Conseil Communautaire du 30 juin 2022

Présentation des points de la modification n°1 du PLUi-H de la communauté de communes de la Beauce Loirétaine

Liste des points

Coinces / Bricy

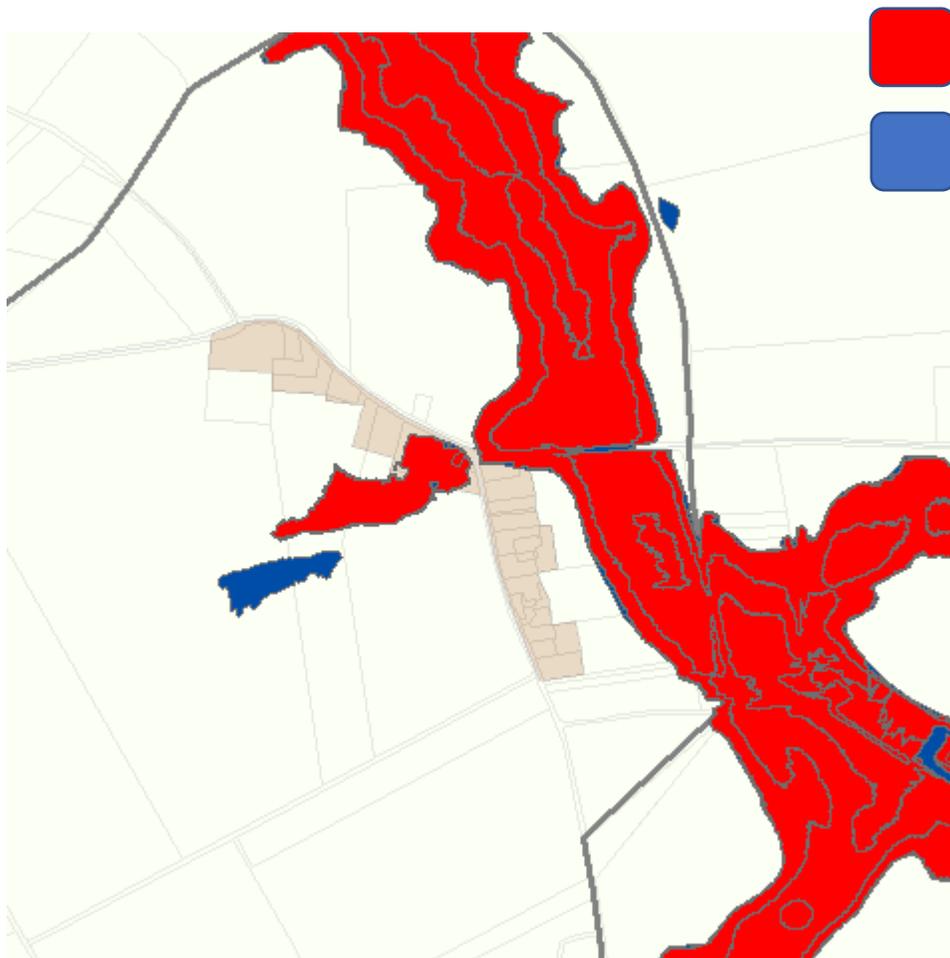
Modification de la légende – précision apportée et modification du périmètre à la marge

AZI 2021

Enveloppe zone inondable PLUi
approuvé

Boulay les Barres

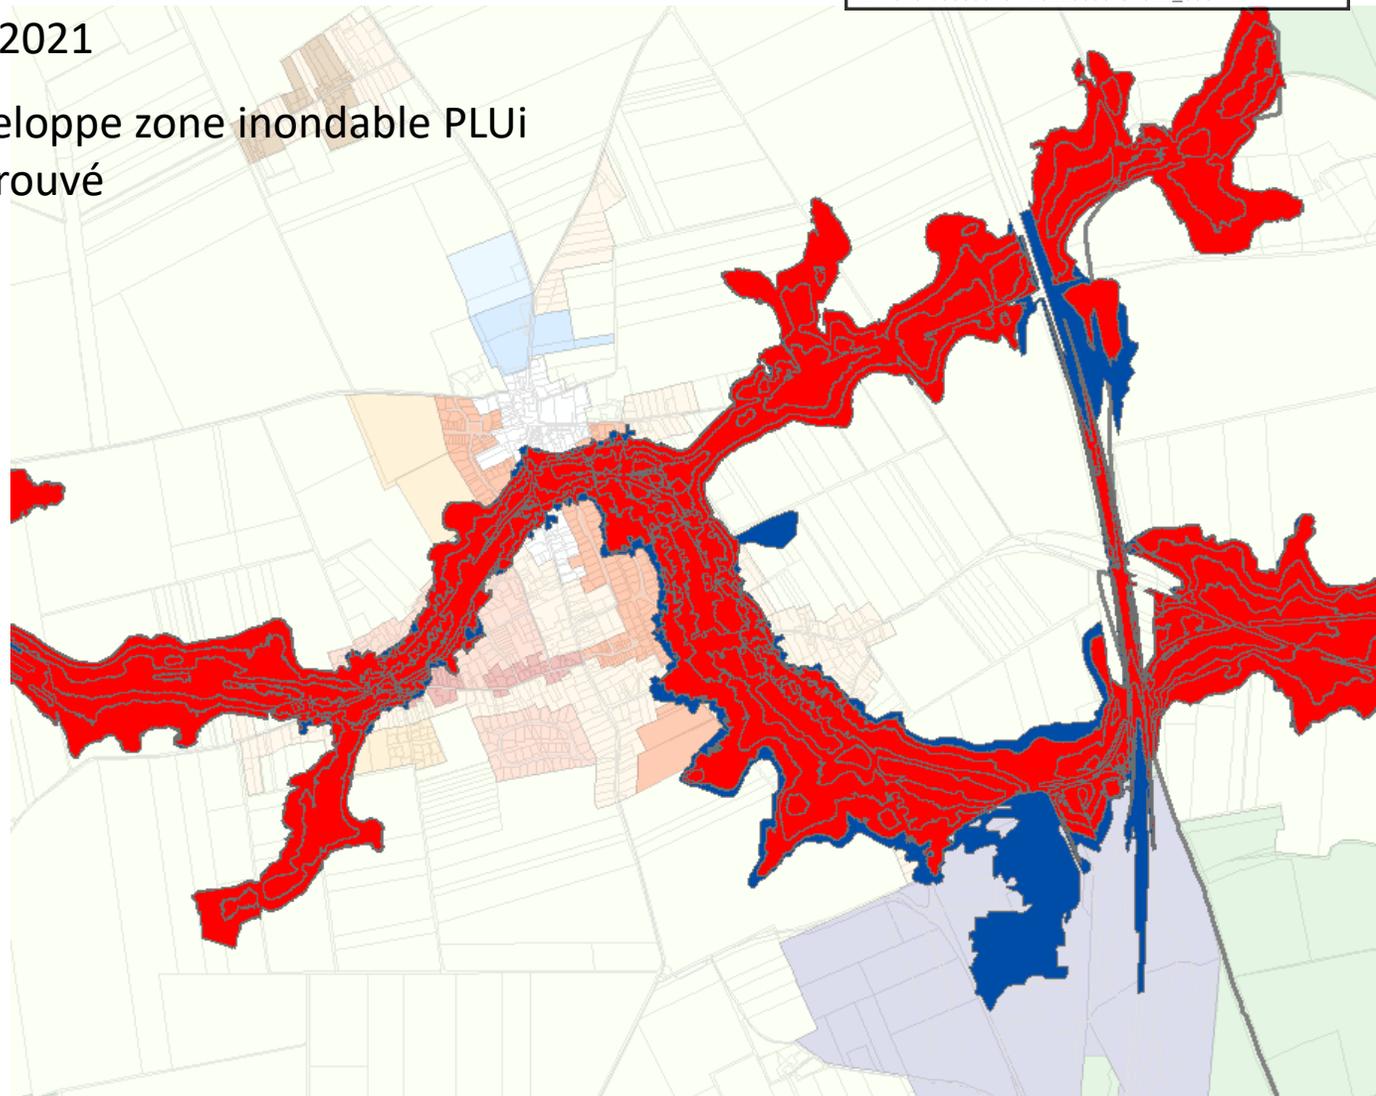
AZI 2021

Enveloppe zone inondable PLUi
approuvée

Ouverture à l'urbanisation de la zone 2AUae de Patay surface : 1,6 ha

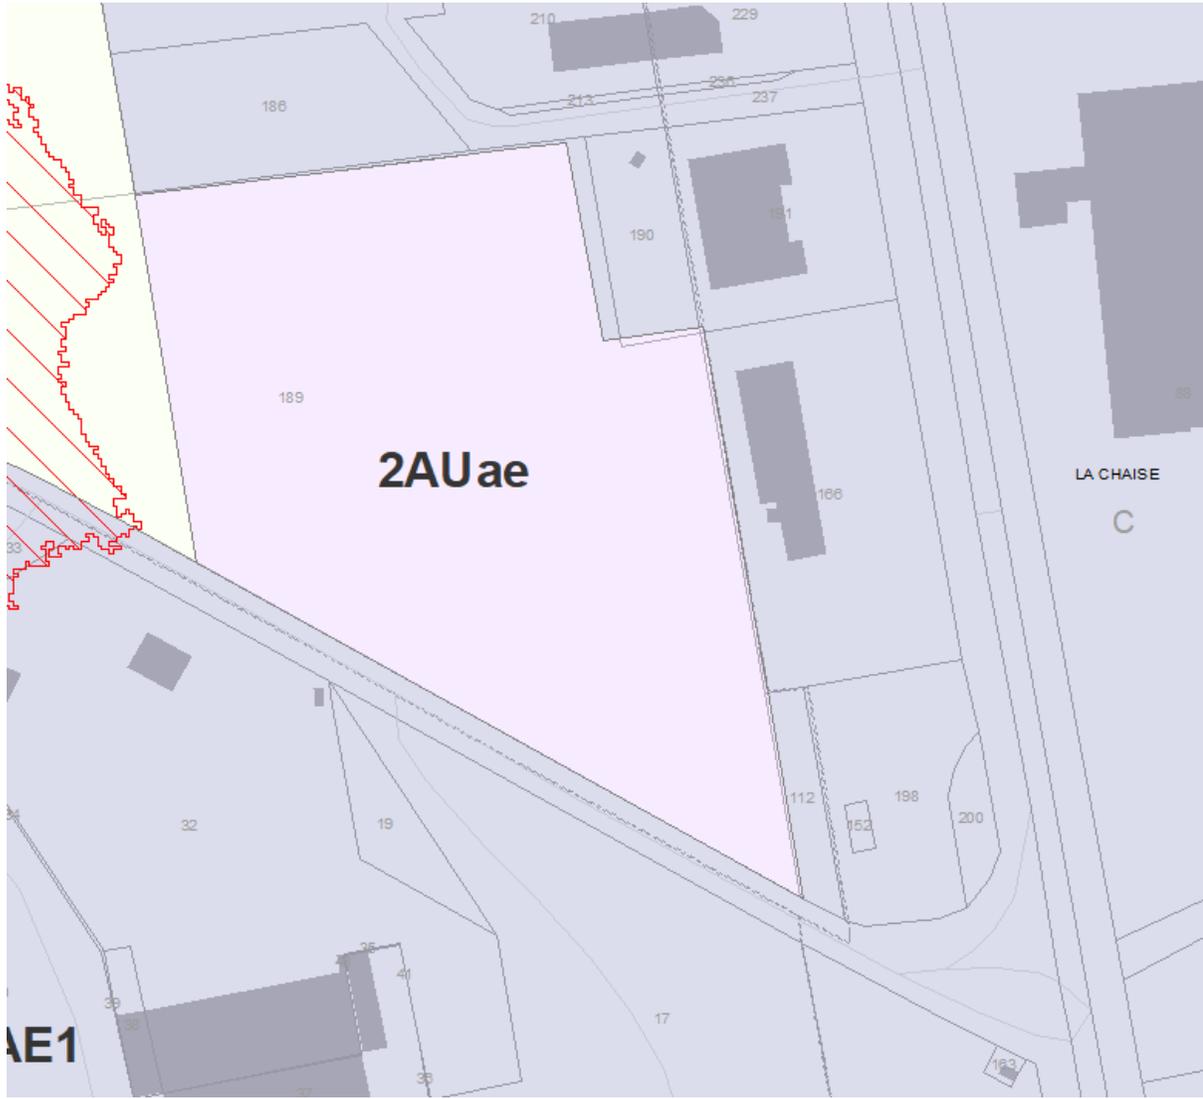
Création d'une OAP sectorielle

-  Accueillir des activités économiques
-  Principe d'accès au site
-  Mettre en oeuvre un traitement paysager des franges (haies, merlon etc.)
-  Conserver des transitions paysagères avec les constructions avoisinantes
-  Aménager un stationnement

Ouverture à l'urbanisation de la zone 2AUae de Cercottes surface : 1,8 ha

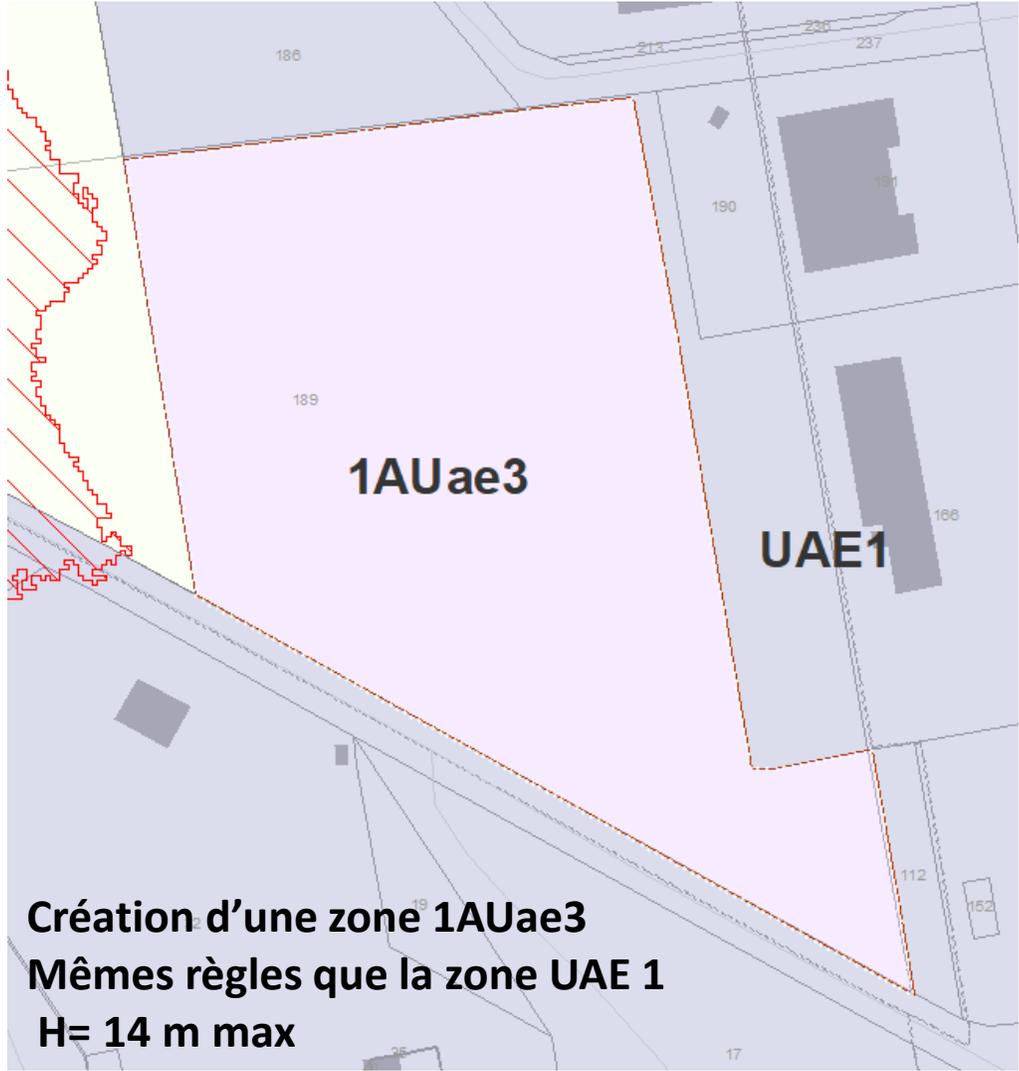
Création d'une OAP sectorielle

-  Accueillir des activités économiques
-  Principe d'accès au site
-  Mettre en oeuvre un traitement paysager des franges (haies, merlon etc.)
-  Aménagement paysager (noues)

**Emplacement réservé
C19
Création d'une voie 4
m**

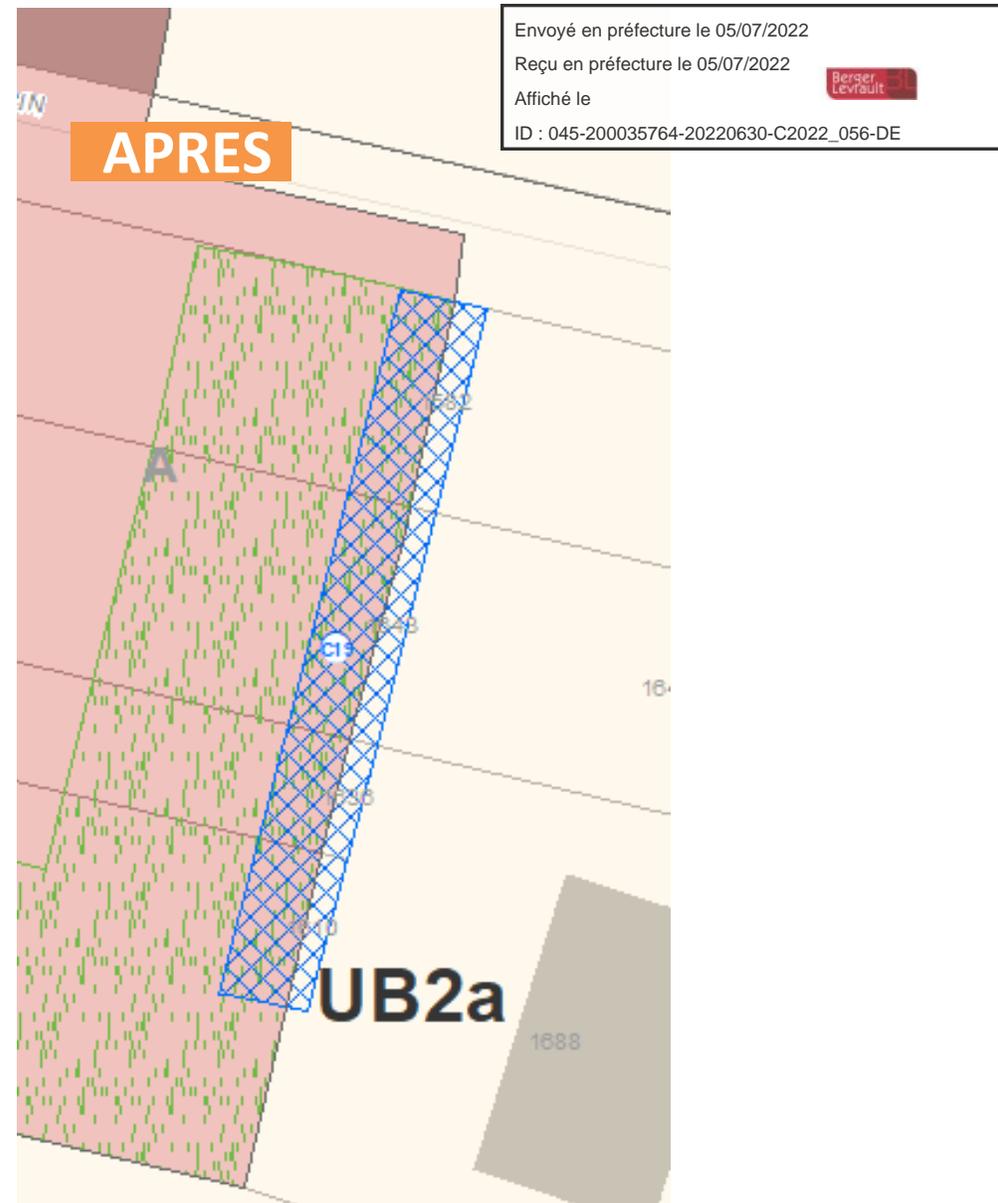
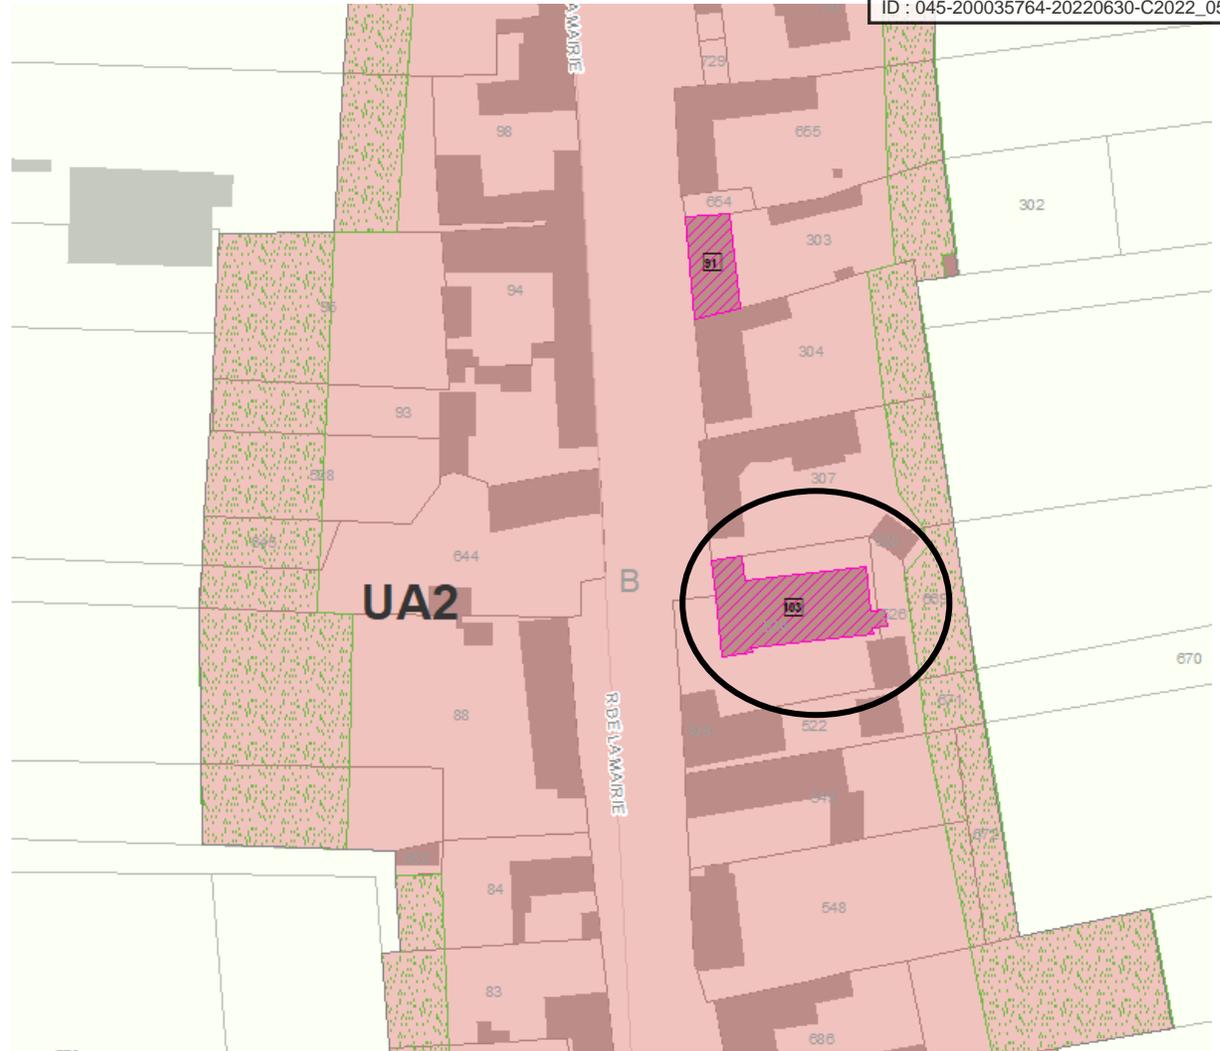
**A l'intérieur des
espaces paysagers :**
Permettre la
réalisation d'une voie
d'accès carrossable à
condition que le
revêtement soit
perméable

GIDY

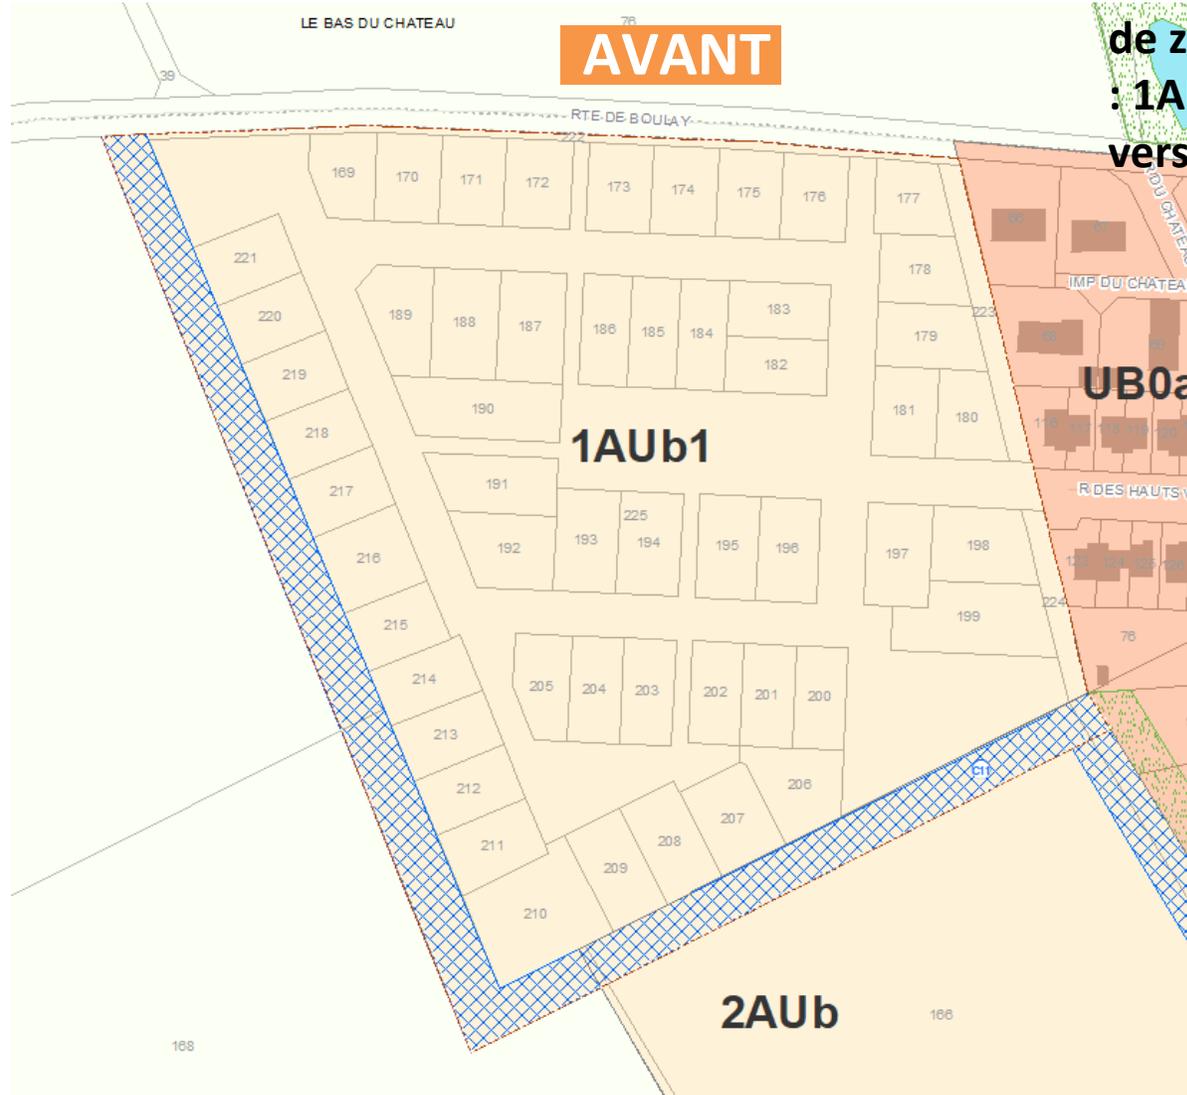
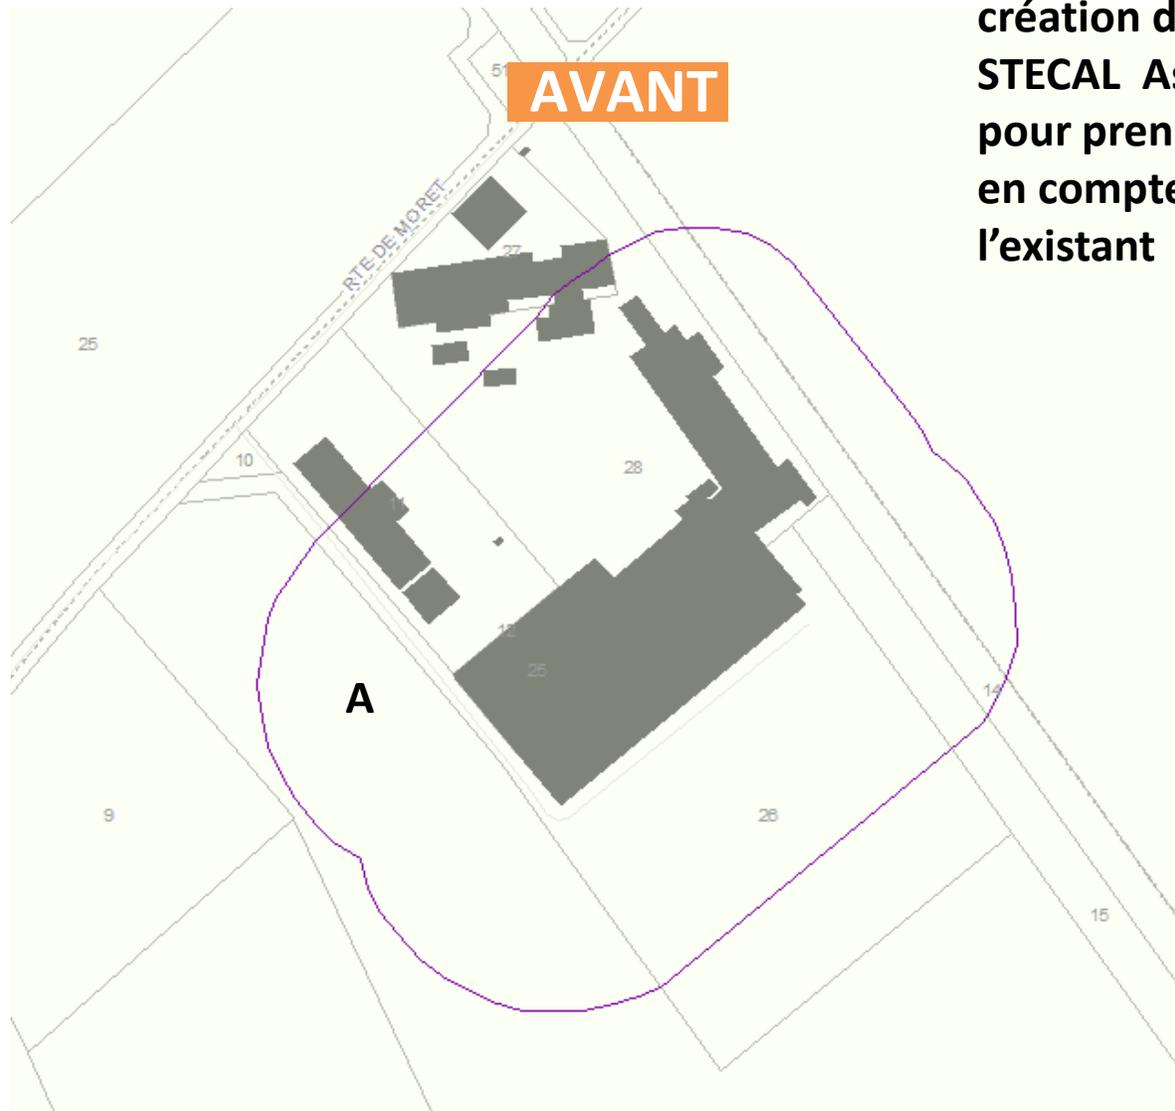
changement
de zones de
: 1AUb1ZO
vers 1AUb0
